RAPPORT DE MISE EN SERVICE D'UNE INSTALLATION ELECTRIQUE / CONTRÔLE PÉRIODIQUE

Lieu du contrôle:	Rue Grande 44 , 6780 MESSANCY		
Propriétaire:	LEMAUVAIS		
Client:	Certigreen SPRL Fabien Devillers,RUE DE LA VECQUEE 170, 4100 SERAING		
Type de locaux:	Maison	Distributeur d'énergie: /	
Code EAN:	541 44		
Installateur:	/		
N° TVA:	/	ou n° carte ID: /	Émis à: / le /
Agent-visiteur:	Johny Onclin		Date du contrôle: 01/03/2017

Conformément aux exigences (conditions) du Règlement général sur les installations électriques (RGIE)			
Type contrôle:	Art 276bis Transfert de propriété		
Info complément:	/		
Réinspection à:	/

Conclusion : L'INSTALLATION N'EST PAS CONFORME AU RGIE		L'installation doit de nouveau être contrôlée: avant le: 18 mois après signature de l'act <input type="checkbox"/> par le même organisme (*)	
NOMBRE D'ANNEXES	Schéma d'implantation: Non Schéma unifilaire: Non Autres: /	L'AGENT-VISITEUR: 	Visa du distributeur (art 270)

Schéma d'implantation simplifié (< 01/10/1981) ou photo de l'installation électrique (> ou < 01/10/1981)

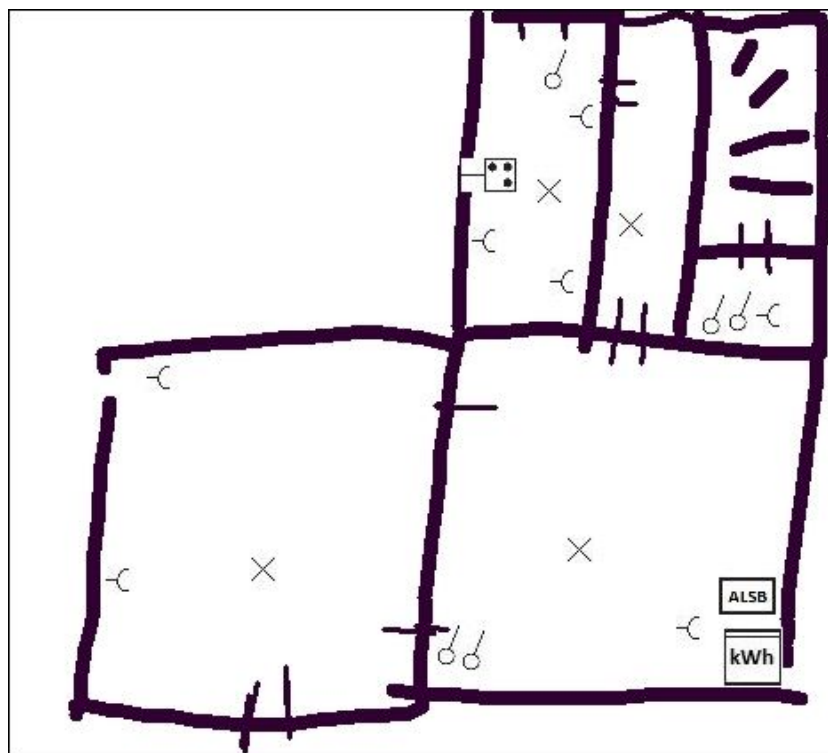
8.17 COFFRET + HALL + 1 ETAGE CHAMBRE + GRENIER

7.15 7.23 CAVE

7.20 S.A.M
